Unidad Ejecutora de Proyectos (UEP)
Programa de Expansión de Redes y Reducción de Pérdidas Técnicas Eléctricas en Distribución
Préstamo BID No. 4711/OC-DR
LPI-BID-02-2025:
Diseño, Suministro y Servicios de Instalación del Tercer Paquete de Subestaciones Eléctricas de EDESUR
BLOQUE DE RESPUESTAS A CONSULTAS NO.1
13 de mayo de 2025

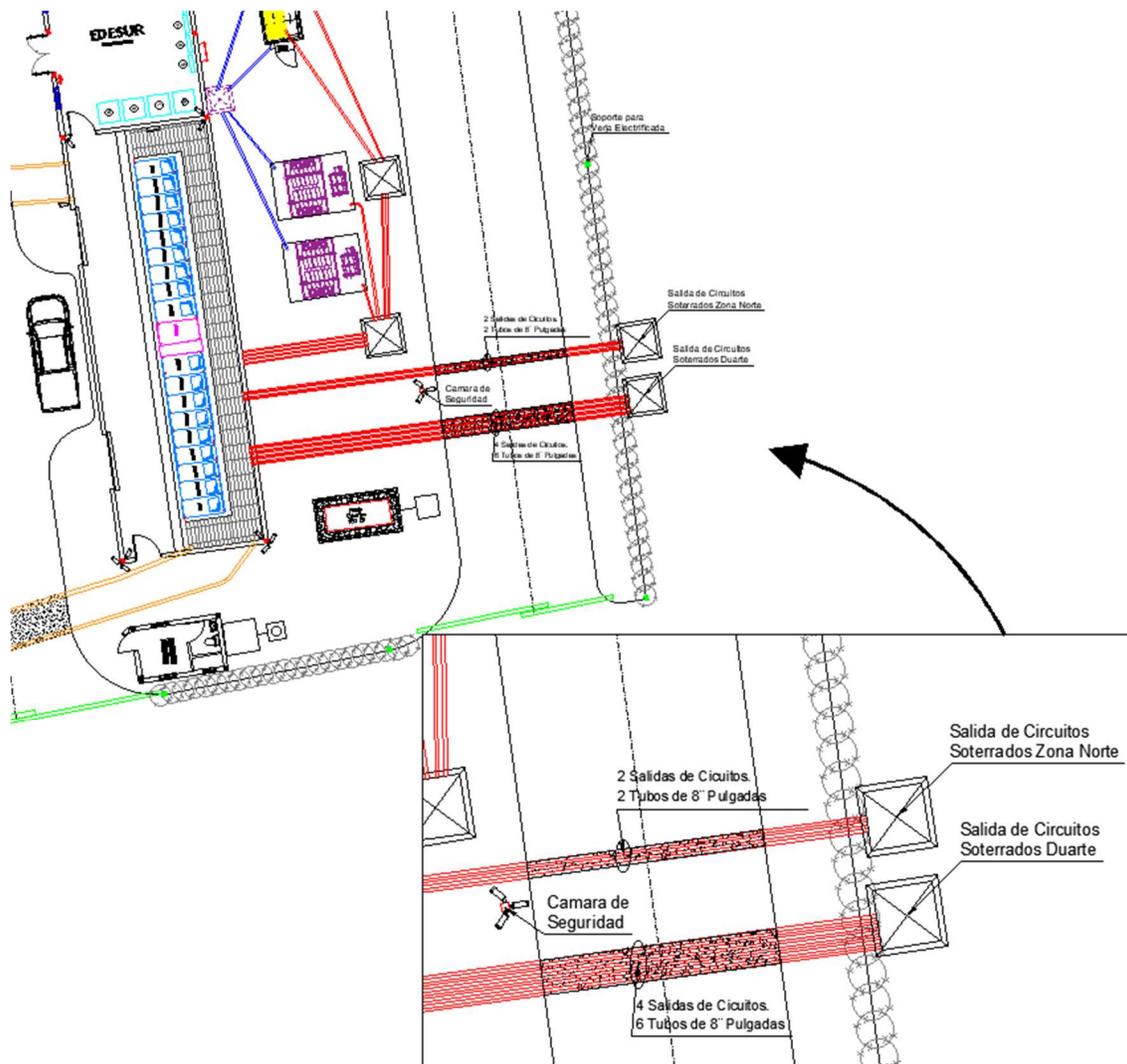
Consulta 14: En la subestación Los Alcarrazos 138 kV, según la lista de cantidades “L3-SE-LA-LC” se indica que hay un total de 6 partidas de Pórticos para 2 salidas de MT, con sus respectivos accesorios. Sin embargo, según aparece en el plano, sólo habría 3 partidas para Pórticos de 2 salidas de MT y 6 salidas de MT soterrados. Por favor, se ruega aclaración de cuál sería la opción correcta.

Respuesta: En los planos de vista en planta, fueron señalizadas por donde saldrán las seis salidas de MT (6) restantes por la parte posterior de la caseta de celdas.

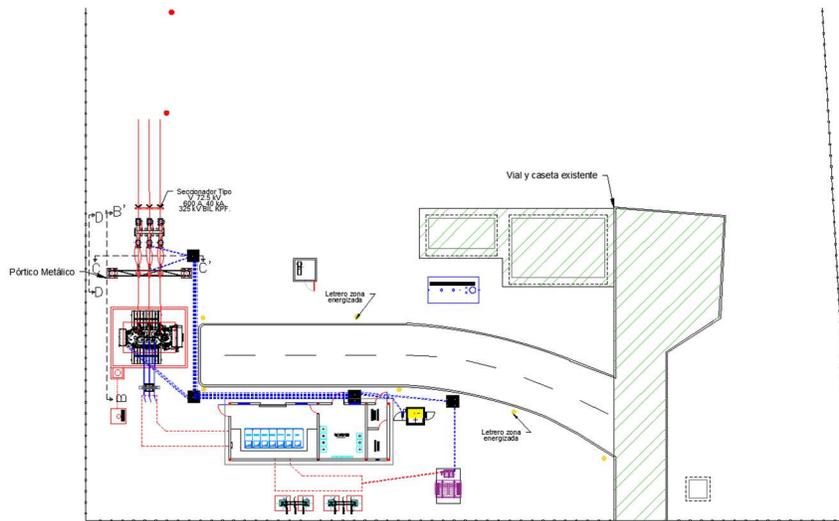
Consulta 106: Tras ver la planta del lote 4, no entendemos para qué es la canalización de 69 kV de color azul. Por favor aclarar en qué consiste y por qué se ejecuta.

Respuesta: Las canalizaciones de color rojo representan los conductores para potencia y salida de circuitos, mientras que las canalizaciones de color azul representan los conductores de control de todos los equipos.

A modo de ejemplo de por donde irían dichas canalizaciones. En la siguiente imagen se presenta una nueva disposición de equipos.

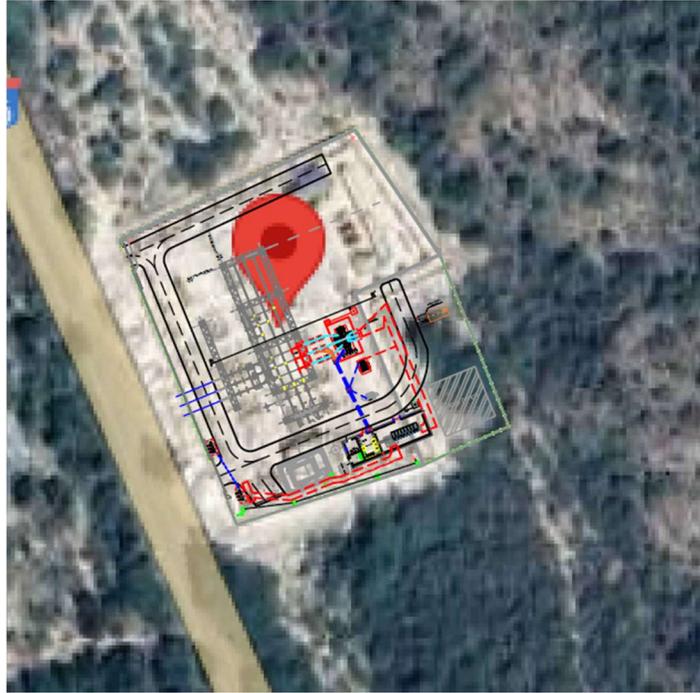
Consulta 108: Con respecto al lote 5 Jimaní, esta zona a la derecha parece que no es existente y habría que ampliar la parcela para hacer el vial de acceso.

- ¿es correcto?
- Se requiere saber la altura de la plataforma para hacer el movimiento de tierras.
- Se requiere conocer especificaciones y planos existentes de la plataforma, red de tierra, cerramiento, drenaje, viales existentes para poder valorar correctamente la ampliación.

Respuesta: Es correcto. Ver declaración de trabajos.
